Befestigung Stoßdämpfer Hinterachse / Fixation of Shock Absorber Rear Axle / Fixation de l'amortisseur essieu arrière / Fijación del amortiguador en el eje trasero
Renault Espace III

Gummilager geändert

Abb./Fig 1: Montagereihenfolge/ Assembly sequence / Ordre de montage / Orden de montaje

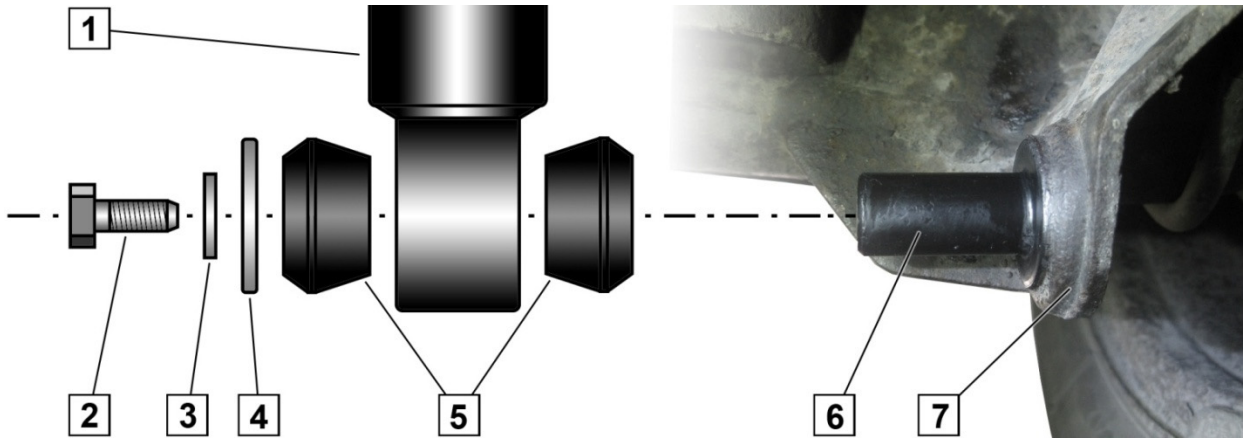
Das untere, einteilige **Gummilager** des Stoßdämpfers (1) wurde durch ein verstärktes, zweiteiliges Gummilager (5) ersetzt.

Montagereihenfolge beachten (Abb. 1).

Rubber mount changed

The lower, one-piece **rubber mount** of the shock absorber (1) was replaced by a reinforced, two-piece rubber mount (5).

Consider assembly sequence (Fig. 1).

Stoßdämpfer (1) in Konstruktionslage mit dem vorgeschriebenen Anzugsmoment festziehen. Angaben des Fahrzeugherstellers beachten.

The vehicle must be leveled when tightening the shock absorbers (1) to the specified torque. Observe the vehicle manufacturer's specifications
